MUNICIPALIDAD DE CARAGUATAY

OBRA: *Reparacion de bloque de tres aulas y mejoras en la Esc. Bas. Nro. 1.560 Doña Elisa Mora de Halley*

ORTE TRANSVERSAL
ETALLE DE TECHO

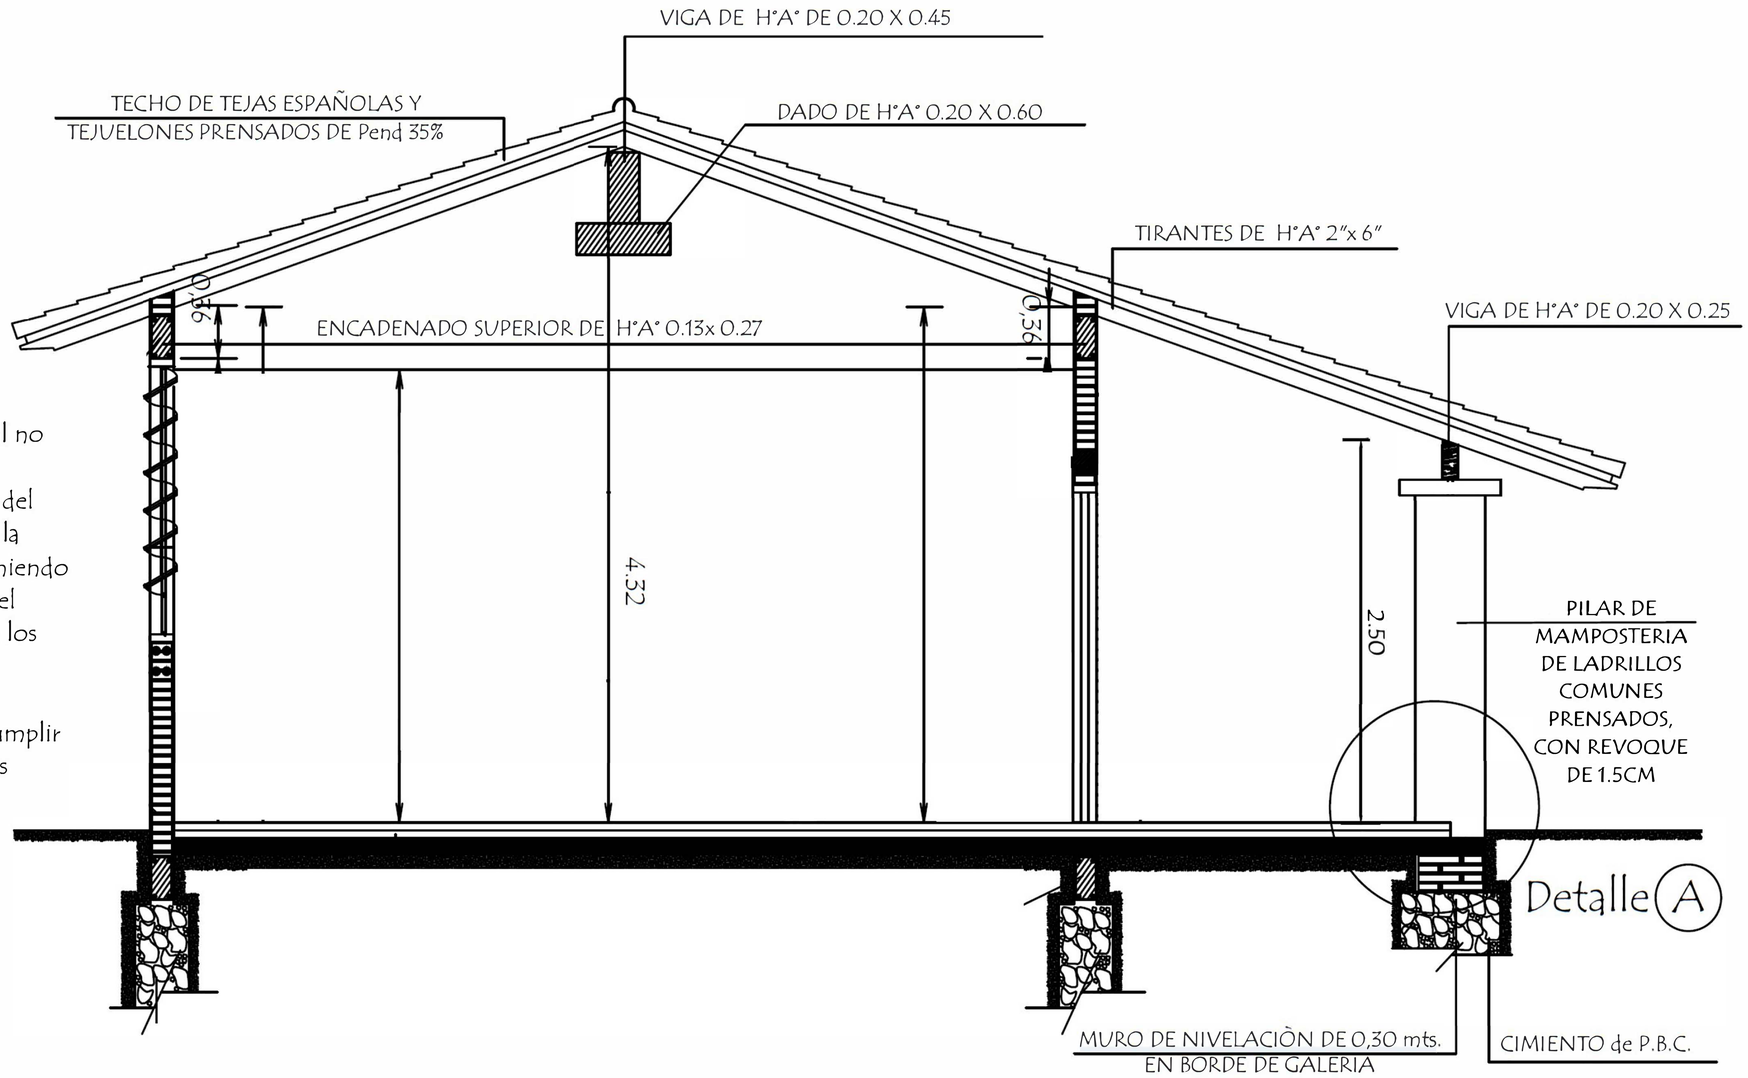
OBSERVACION;

La altura actual de la viga principal no tiene la altura requerida por las especificaciones tecnicas y planos del MEC , por lo que no cumple con la pendiente especificada de 35%, teniendo asi una diferencia de 40cm hasta el asiento de viga- para cumplir con los requisitos y a modo de evitar problemas de goteras u otros inconvenientes, se recomienda cumplir con las medidas de los planos y las especificaciones tecnicas.
